武乡县 20 万千瓦光伏发电项目(升压站)
选址研究报告

评审意见

审查意见 修改说明

项目比选图

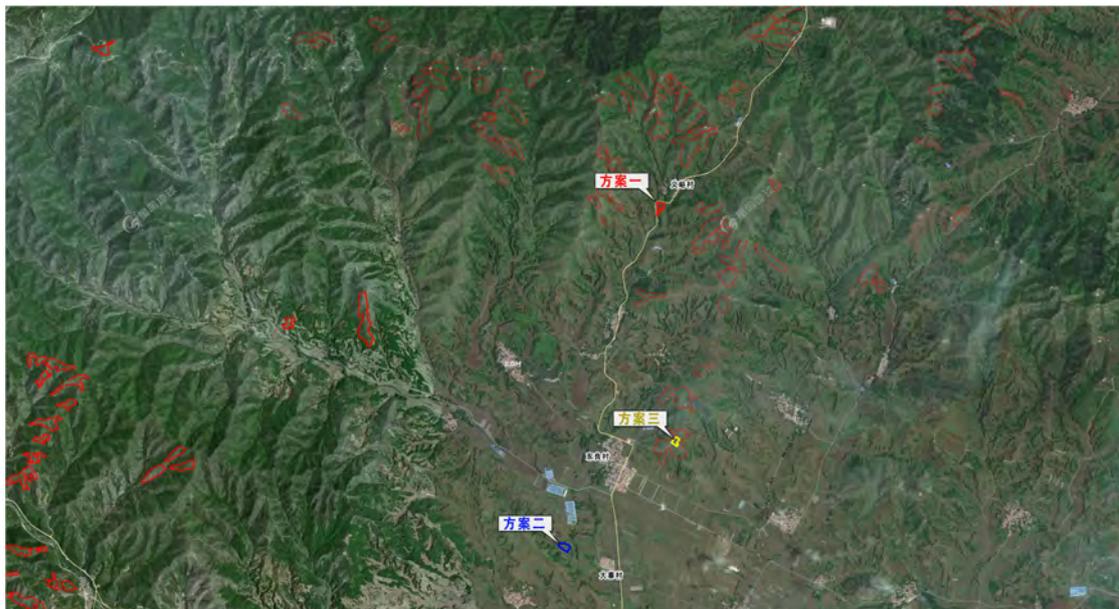
- 1、完善项目建设背景，补充光伏场区概况；
- 2、结合实际踏勘情况，完善项目比选方案，补充比选方案图纸；
- 3、核实地块面积能否满足升压站建设要求；
- 4、补充国网部门接入系统意见及其他支撑性附件；
- 5、核实升压站与东侧拟建高速公路的空间关系，补充对高速影响的分析内容。

通过比较可以看出，从技术方面分析，三个站址基本都具备建站条件。但经过比较，站址一场地高差较小，新建进场道路长度较短，施工难度较小，投资较少，交通运输更加方便。从实际情况出发，方案三核查中发现与公墓项目用地冲突，方案二在文物初步勘查中发现未定级文物，且场地高差较大。综合考虑上述因素，推荐方案一作为本次升压站站址。

武乡县 20 万千瓦光伏发电项目 接入系统方案示意图

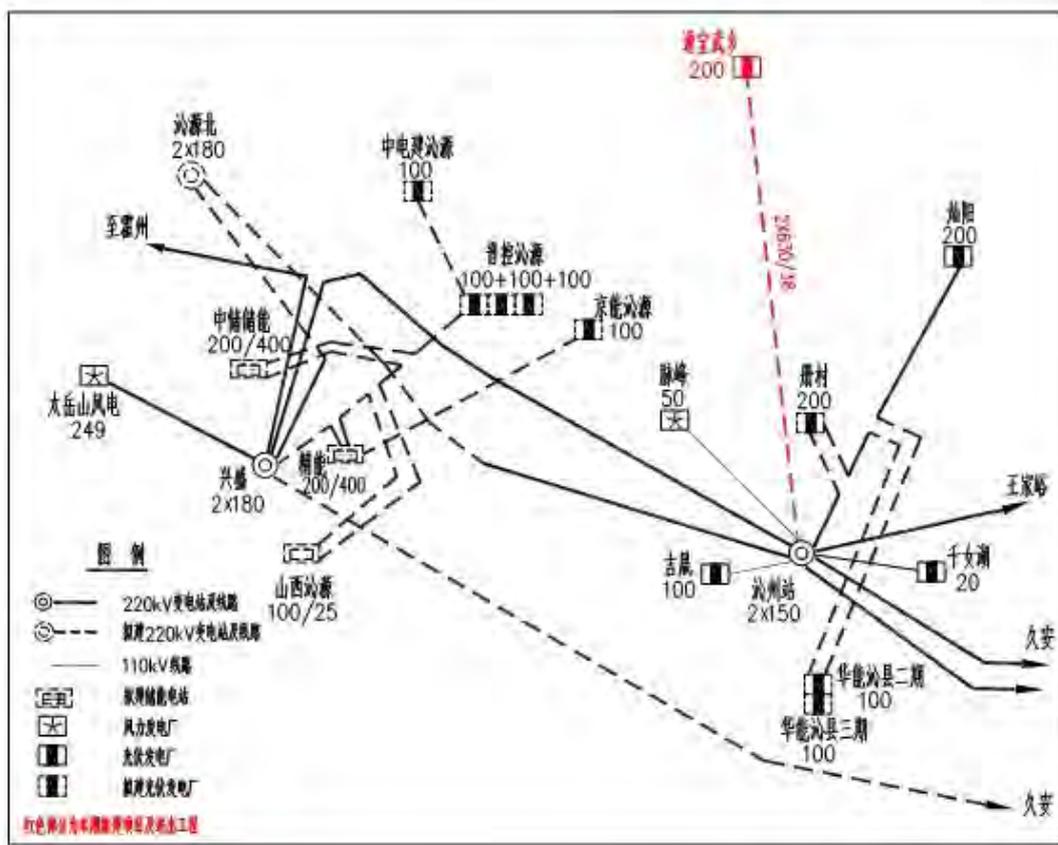
| 4、补充国网部门接入系统意见及其他支撑性附件； | <p>补充了国网部门接入系统意见及其他支撑性附件，本项目通过 8 回 35 千伏集电线路（最终以工程实际设计为准）汇集接入新建的 220 千伏升压站，以 1 回 220 千伏线路接入沁州站 220 千伏母线，线路长度约 38 公里。详见附件。</p> |

比选方案图

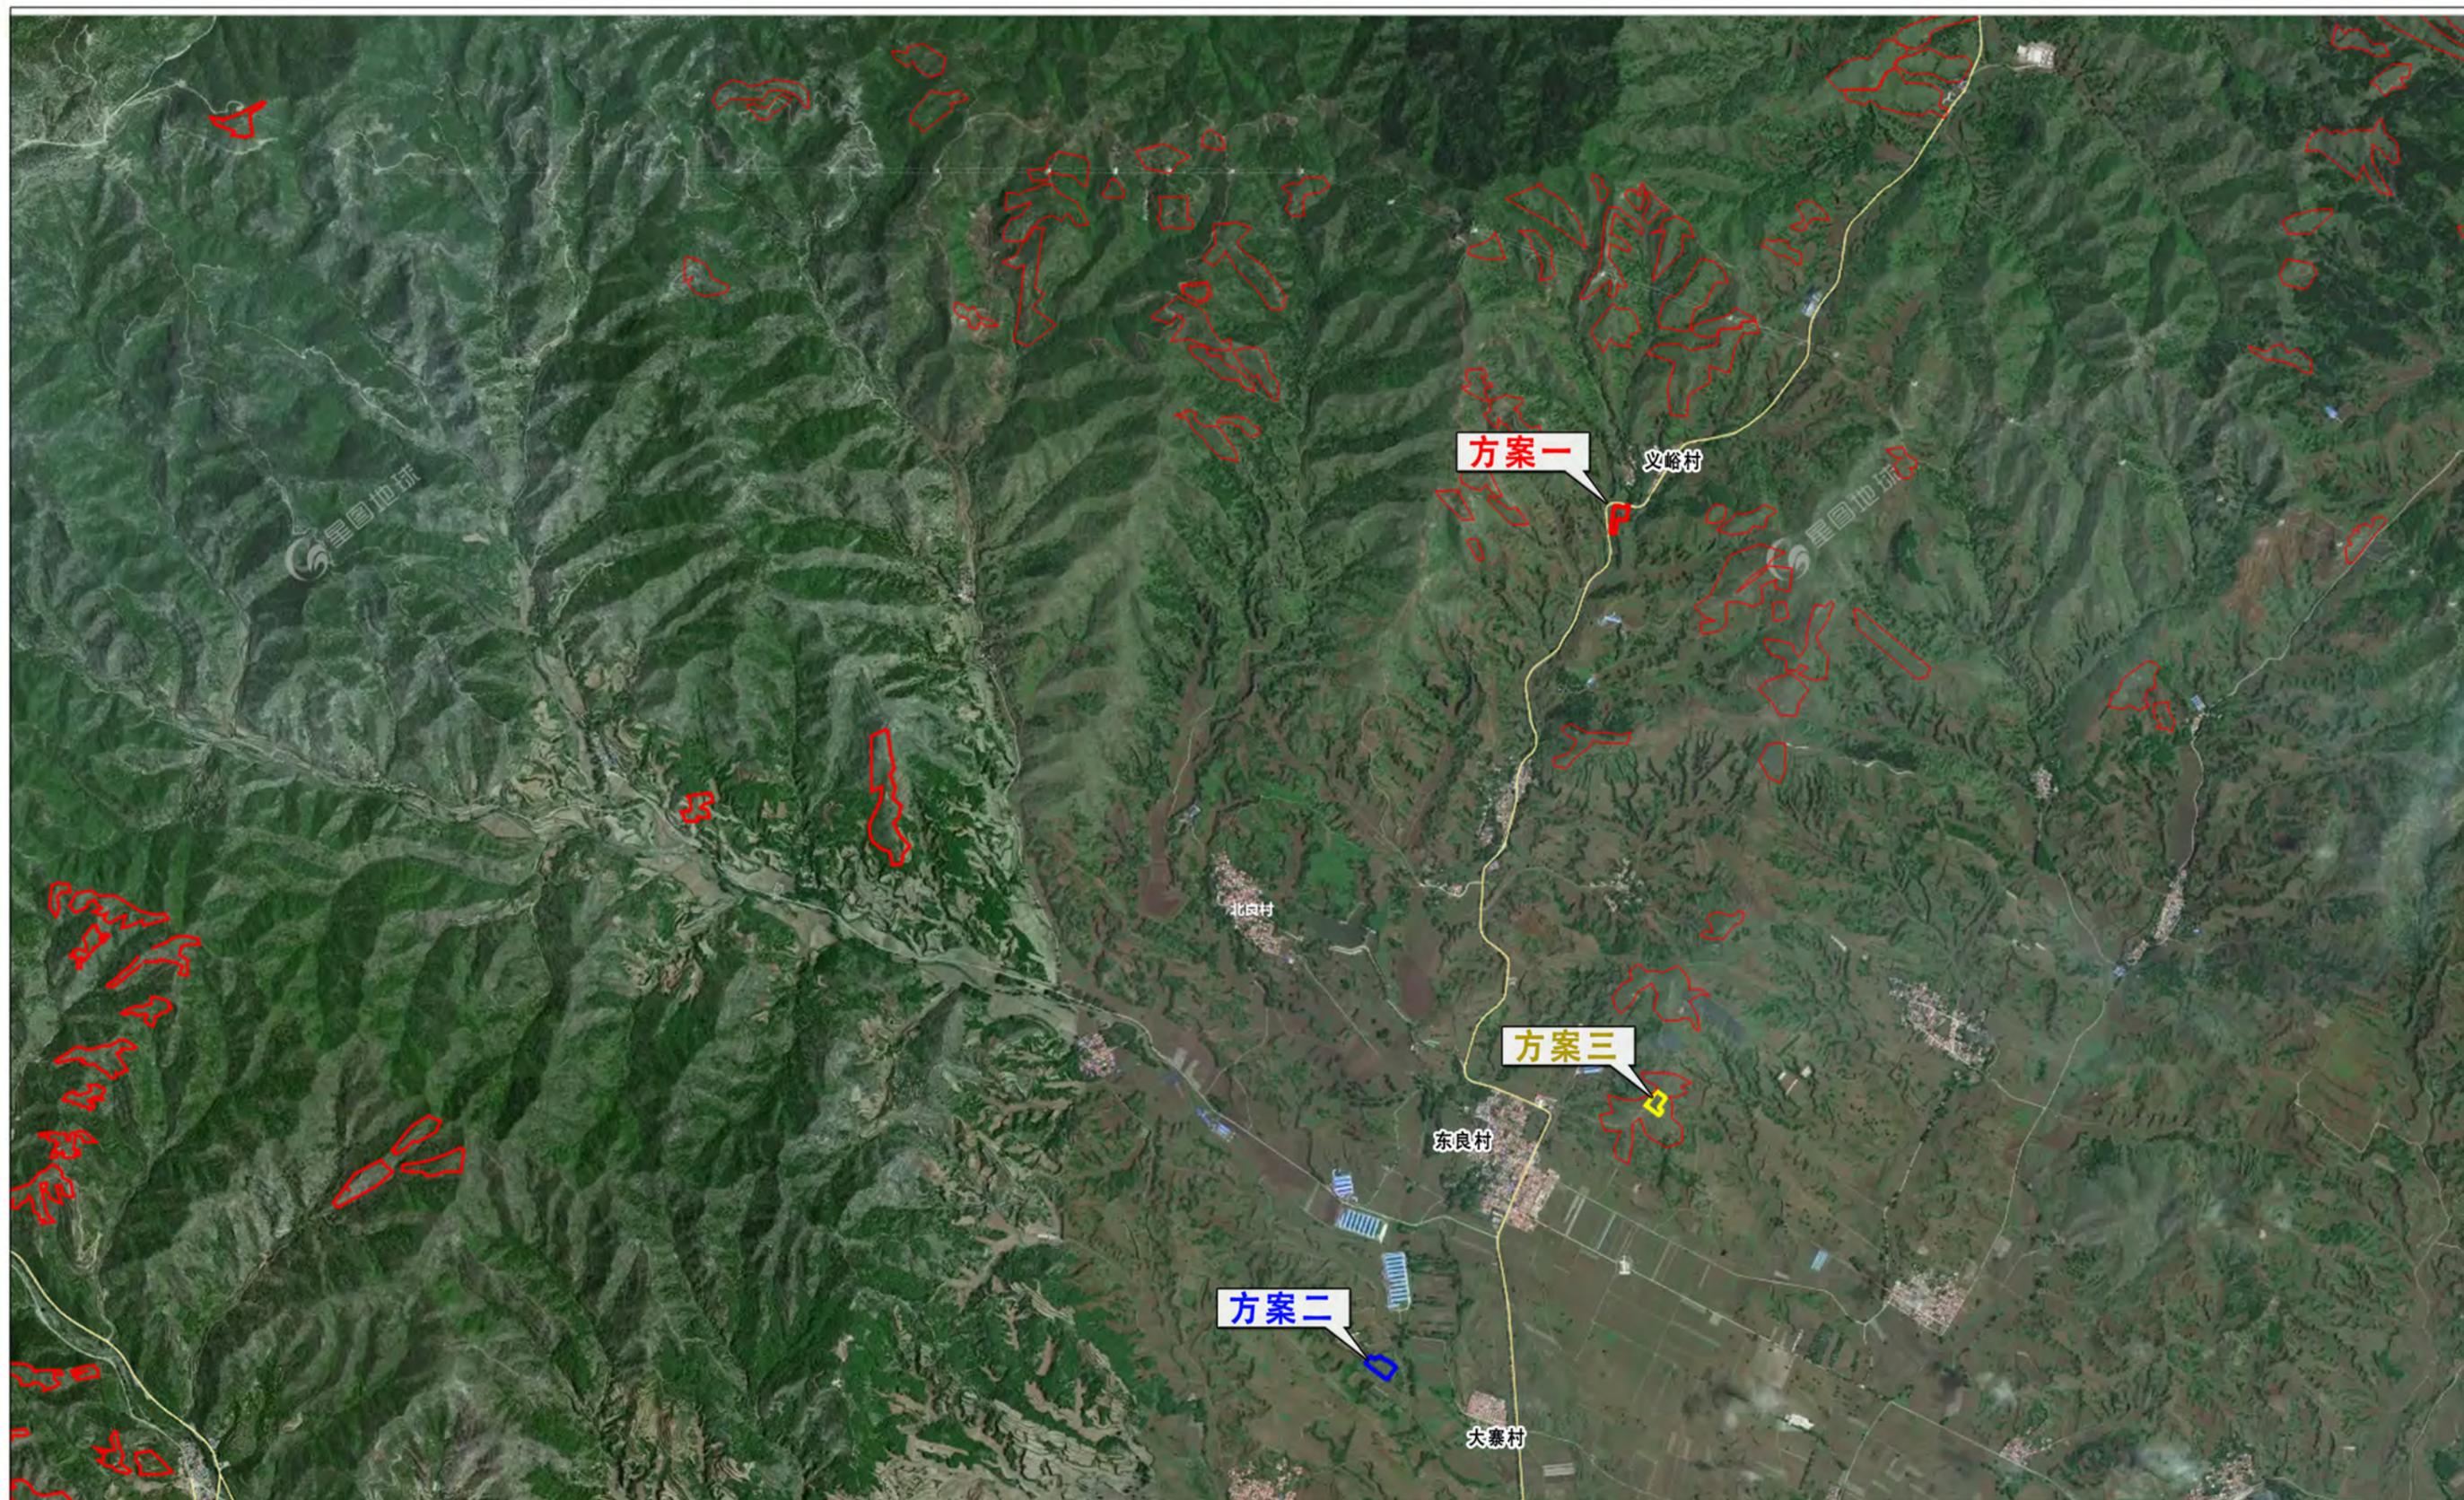
| 审查意见 | 修改内容 |
|-------------------------------|---|
| 2、结合实际踏勘情况，完善项目比选方案，补充比选方案图纸； | <p>结合实际踏勘情况，完善了项目比选方案，详见说明 P19-20。</p> <p>补充了比选方案图纸，详见图纸。</p> |

光伏厂区分布图

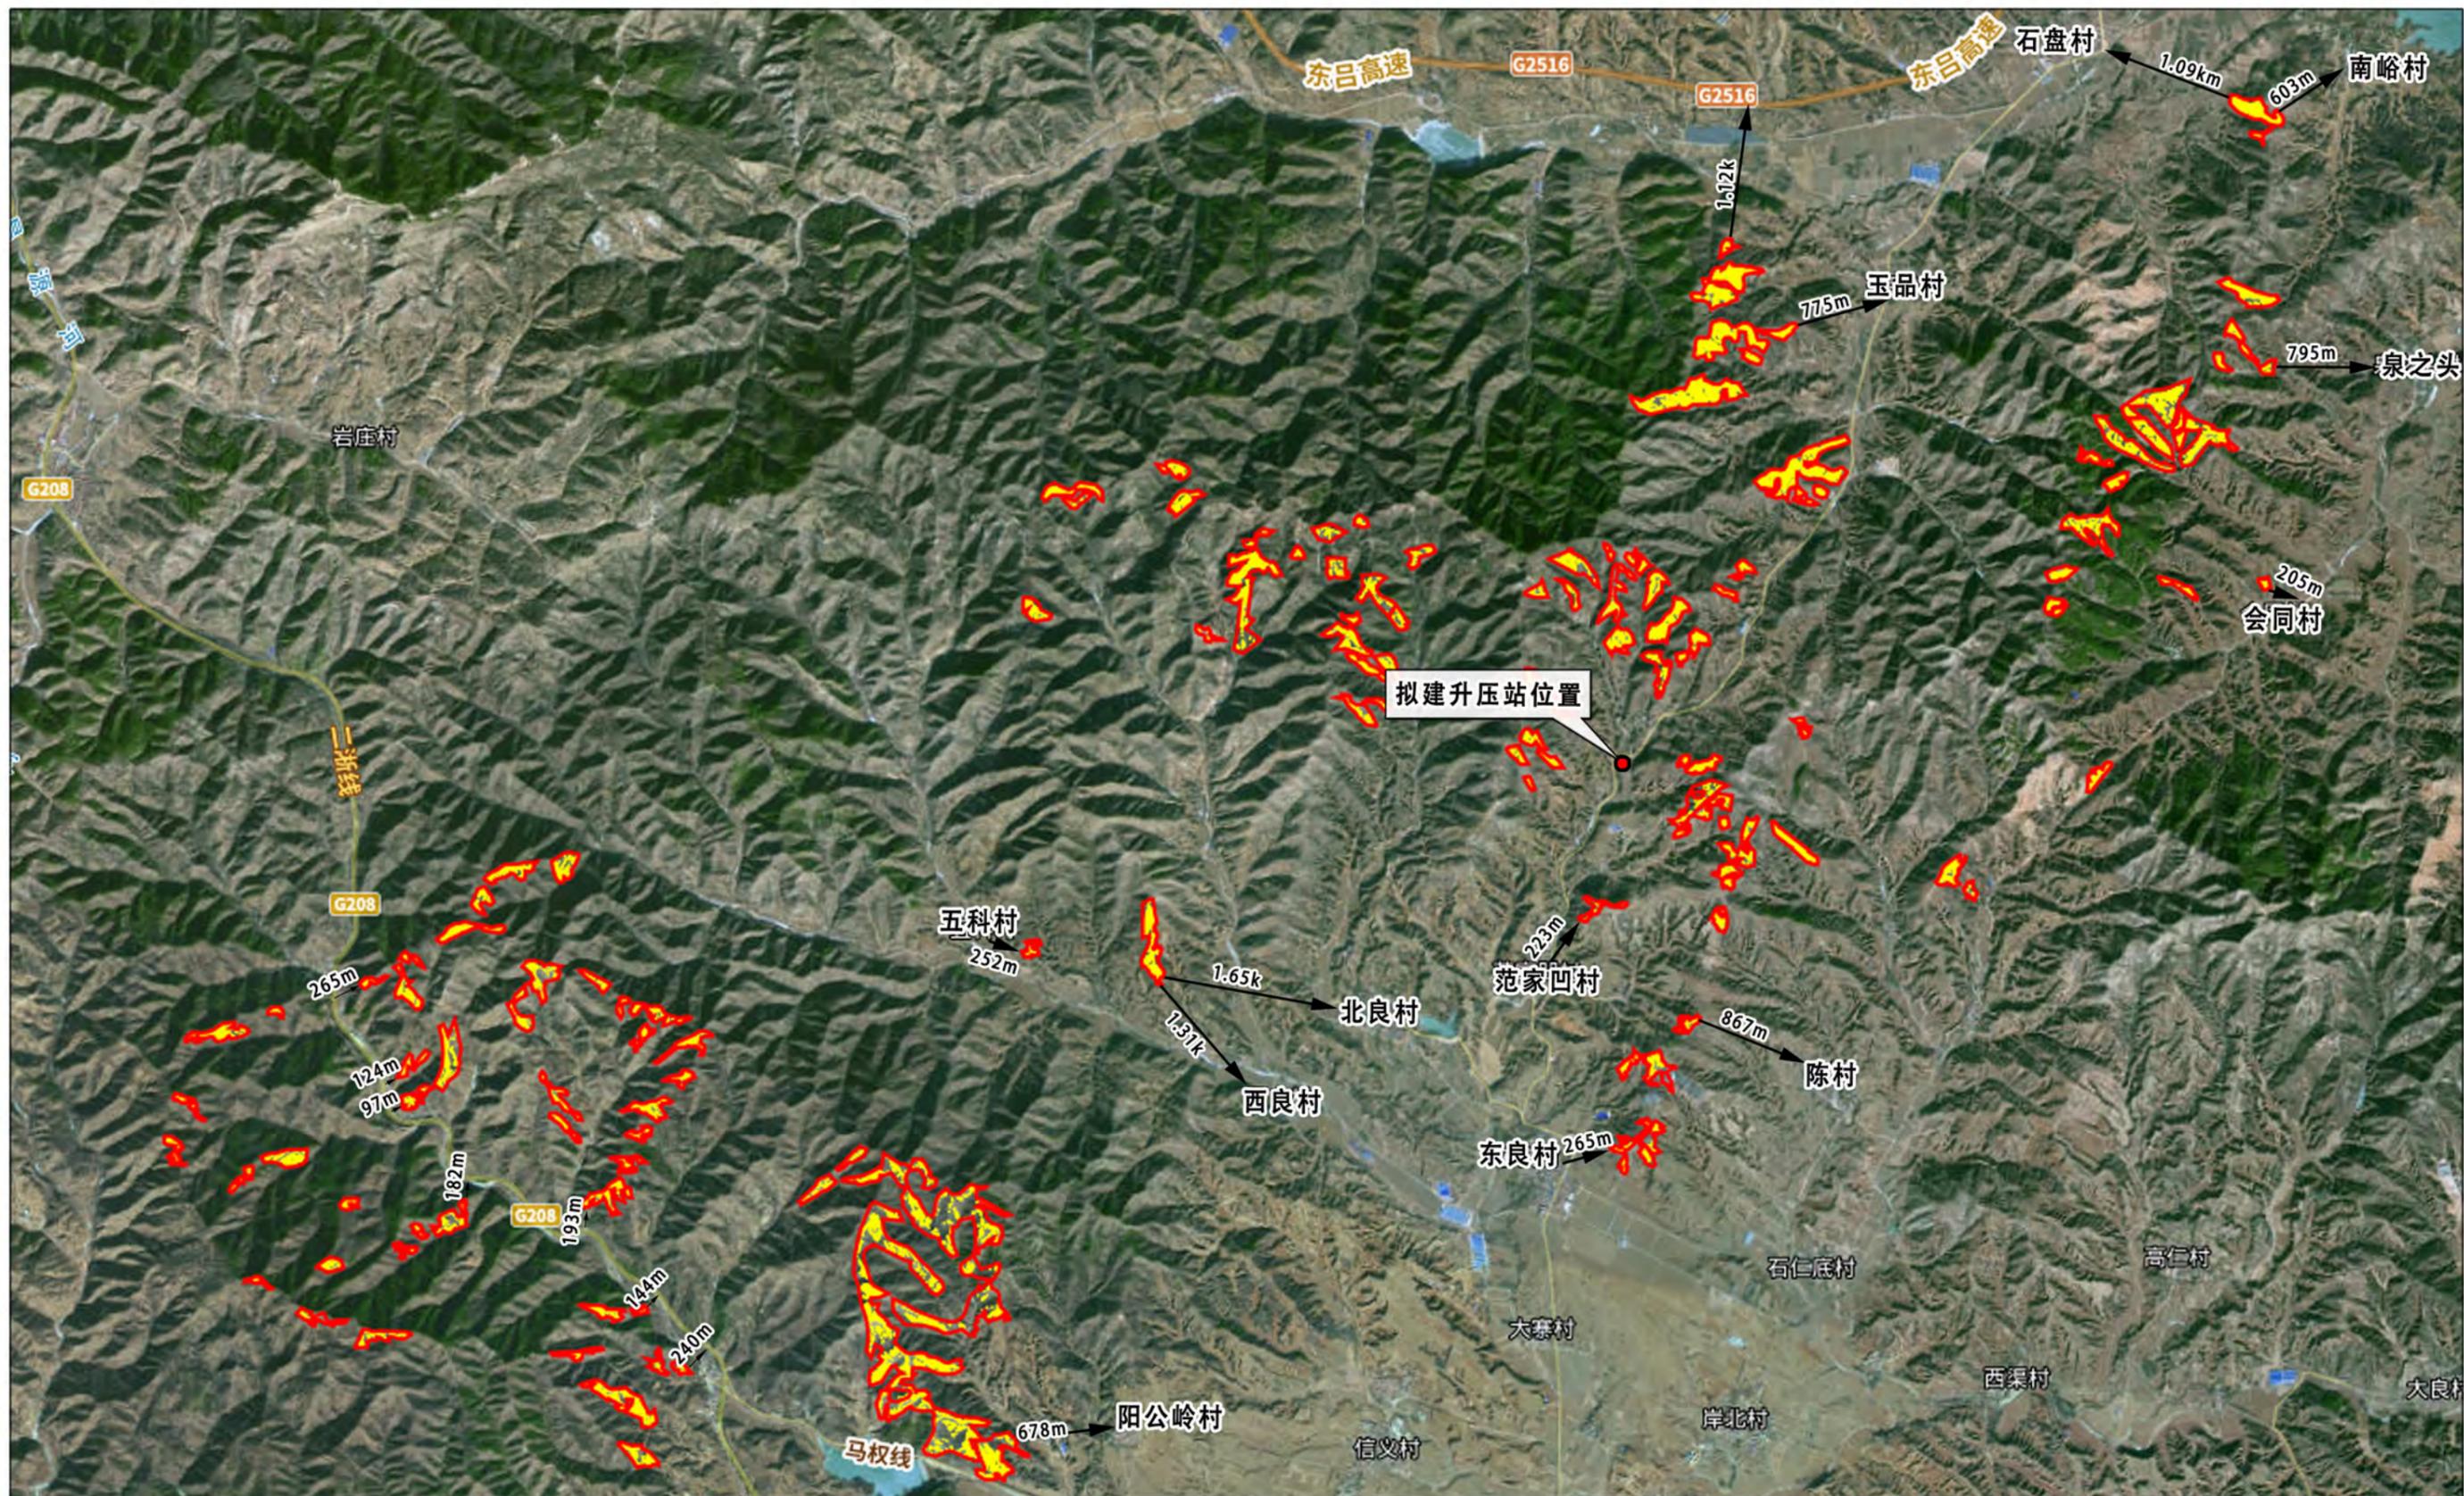
| 审查意见 | 修改内容 |
|-------------------------------|---|
| 1、完善项目建设背景，补充光伏场区概况； | <p>完善了项目建设背景，补充了光伏场区的概况，具体如下：</p> <p>武乡县故城镇多年平均太阳总辐射量 1473.8kWh/m²，根据《太阳能资源评估办法》判定其太阳能资源丰富程度为很丰富，资源具备开发条件。故城镇附近不良物理地质现象不发育，自然山坡稳定性较好，地形连续性好，总体起伏不大，非常适宜建设光伏项目。在此背景下，通宝（武乡）清洁能源有限公司提出了武乡县 20 万千瓦光伏发电项目。</p> <p>光伏场地主要利用较为平缓的南向坡进行布置光伏组件，利用坡度范围-5°~50°，满足光伏组件建设要求。光伏场区涉及故城镇权店村、河底村、东良村、五科村、李家山村、西枣林村、范义村、北良村、温家庄村；分水岭乡北南家沟村、泉则头村、会同村、玉品村。光伏场区占地面积为 496.5741 公顷，合 7448.61 亩，光伏场区用地以租赁方式取得，双方签订补偿协议，报当地县级自然资源主管部门备案，不征地。</p> |
